SERVICE INFO – INA 0057

Изменение конструкции обводного ролика 532 0433 10

Артикулы: 532 0433 10

Обводной ролик 532 0433 10, предыдущая конструкция (A) и новая (B)

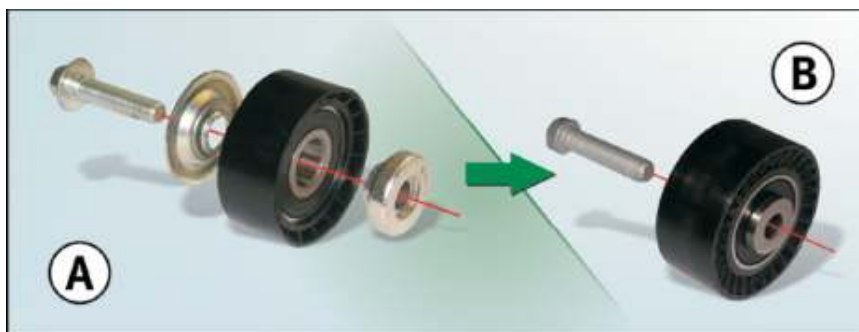
Конструкция обводного ролика 532 0433 10 была изменена в рамках нашей постоянной работы по развитию продукта. В новой конструкции тарелка и прокладка (Рис 1, A) больше не поставляются по отдельности, как было было в предыдущей версии. Эти компоненты были интегрированы в новом варианте (Рис 1, B) и теперь являются частью обводного ролика. В течении переходного периода мы можем иметь оба ролика на складе. Обе версии отвечают одинаковым техническим требованиям и могут быть использованы без ограничений.

Обводные ролики A и B (см. рис) должны быть монтированы приложенными болтами.
Ролик A: M10x45, шестигранный болт с шайбой.
Ролик B: M10x45, звездообразный болт
